AUTORITÀ DI BACINO DEL DISTRETTO IDROGRAFICO DELLA SICILIA

OGGETTO: AUTORIZZAZIONE IDRAULICA UNICA – Provvedimento ai sensi del R.D. n. 523/1904 e delle norme di attuazione del Piano Stralcio per l'Assetto Idrogeologico e del Piano di Gestione del Rischio Alluvioni, con le modalità di cui al Decreto del Segretario Generale n. 50 del 05/03/2021.

- **Lavori:** RFI-Direttrice ferroviaria Messina-Catania-Palermo. Nuovo collegamento Palermo Catania. Progetto definitivo del lotto 4b: tratta Nuova Enna-Dittaino. CUP J11H03000180001.
- **Ditta:** RFI Rete Ferroviaria Italiana S.p.A, con Sede legale: Piazza della Croce Rossa, 1 - 00161 Roma Iscritta al Registro delle Imprese di Roma – Cod. Fisc. 01585570581 e P. Iva 01008081000 – R.E.A. 758300

Fig. 1 Viadotto VI05 Torrente Calderari

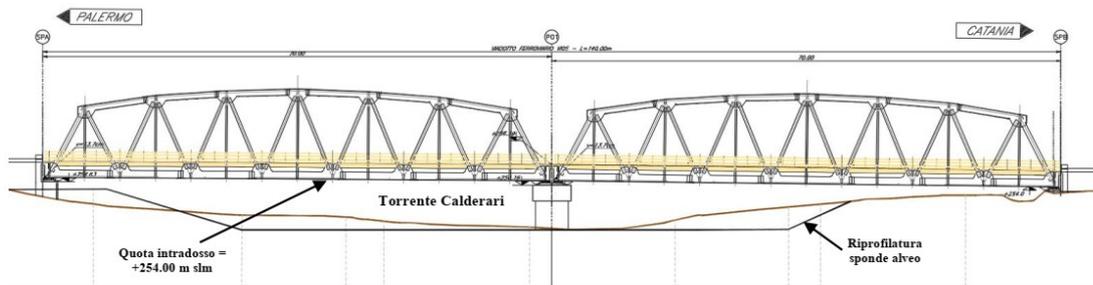
Il torrente Calderari è attualmente attraversato dalla linea ferroviaria mediante un ponte a singola campata con luce di netta paria a circa 29,00 m con quota intradosso dell'impalcato pari a 251,30 m la modellazione idraulica ha dimostrato la sua inadeguatezza per cui nel progetto è prevista la sua demolizione e ricostruzione. Il nuovo attraversamento (**opera VI05**) sarà costituito da due campate da 70 m con pila circolare avente diametro 4,5 m in alveo (Fig. 1). La quota minima dell'intradosso del nuovo viadotto si attesta a 254,00 m.

Fig. 2 Sistemazione idraulica t.te Calderari in corrispondenza opera VI05

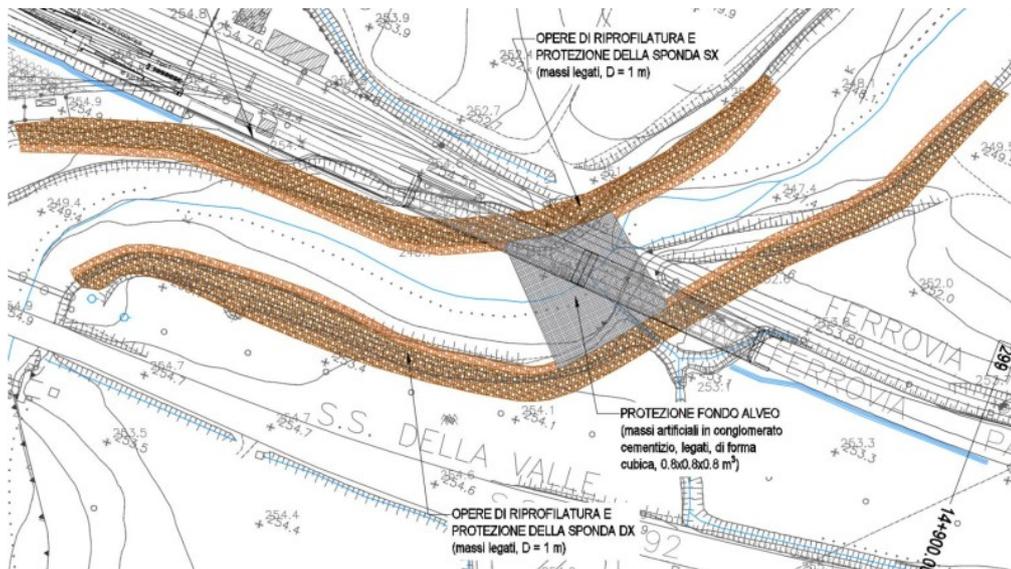
Il progetto prevede inoltre l'allargamento e la riprofilatura spondale dell'alveo del T. Calderari in corrispondenza della sezione di attraversamento (Fig. 2). La sistemazione in progetto consiste nel rivestimento delle sponde in massi (naturali) legati e una protezione del fondo, in corrispondenza della pila in alveo, in massi artificiali, in conglomerati cementizio, anch'essi legati, di adeguate pezzature/dimensioni, valutate sulla base delle caratteristiche di velocità e tirante della corrente idrica corrispondente alla piena di progetto (Tr 300).

Fig. 3 Tiranti idrici per diversi T_r , in corrispondenza di opera VI05 su Torrente Calderari

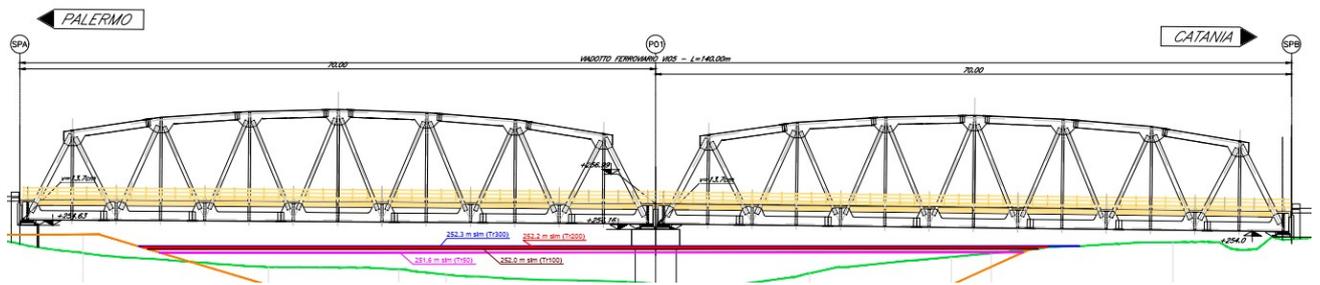
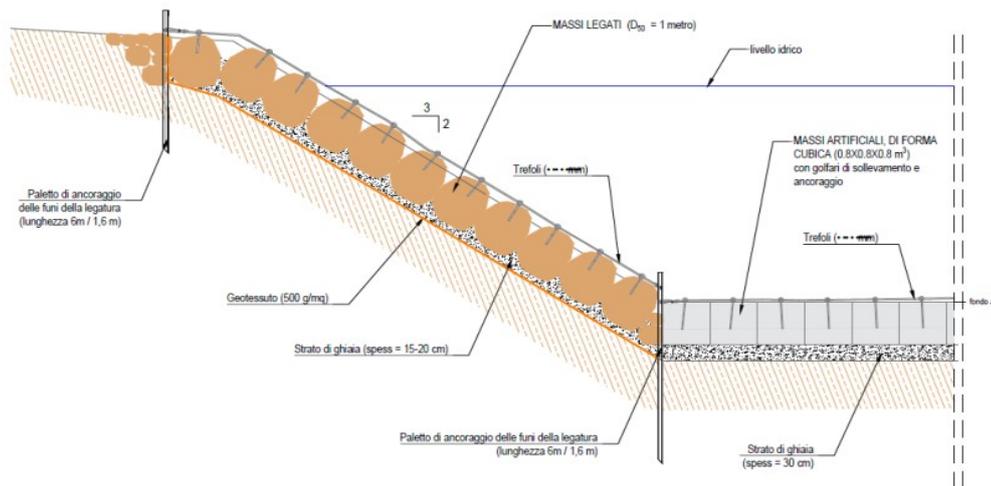
L'efficacia degli interventi proposti è stata valutata tramite la comparazione dei risultati ottenuti dalla simulazione della propagazione delle onde di piena, tramite il codice di calcolo Hec-Ras 5.07, del fiume Dittaino e del torrente Calderari riferite ai tempi di ritorno T_r di 50, 100, 200, 300 anni, negli scenari ante operam e post operam. I risultati delle modellazioni numeriche mostrano l'insufficienza del ponte ferroviario esistente (quota intradosso +251,30 m a fronte di un livello idrico per T_r 300 anni pari a +254,60 m). Le opere previste in progetto consentono il deflusso delle portate di progetto del T. Calderari in corrispondenza dell'attraversamento ferroviario, nonché di ovviare ai fenomeni di allagamento della strada statale SS 192 a monte della linea FS. Nello specifico, le opere di riprofilatura spondale consentono di abbassare i livelli idrici in alveo (la quota del livello idrico T_r 300 si attesta a +252.3 m slm, a fronte di una quota di +254.60 m slm nello stato attuale) e il nuovo viadotto non provoca alcun effetto di rigurgito.

Per T_r pari a 200 anni le verifiche idrauliche stimano in 1,7 m il franco sul livello idrico garantendo il franco idraulico minimo previsto dalle Norme Tecniche delle Costruzioni 2018 fissato in 1,5 m. risulta altresì rispettata la distanza minima compresa tra 6 m e 7 m prevista dalle NTC 2018 tra il fondo alveo e la quota di sotto trave che nel caso del VI05 è uguale a 6,1 m.

Viene altresì rispettata la prescrizione prevista dalle NTC 2018 di una luce netta minima di 40 m in direzione ortogonale alla corrente che nel caso del VI05 è uguale a 43,0 m.
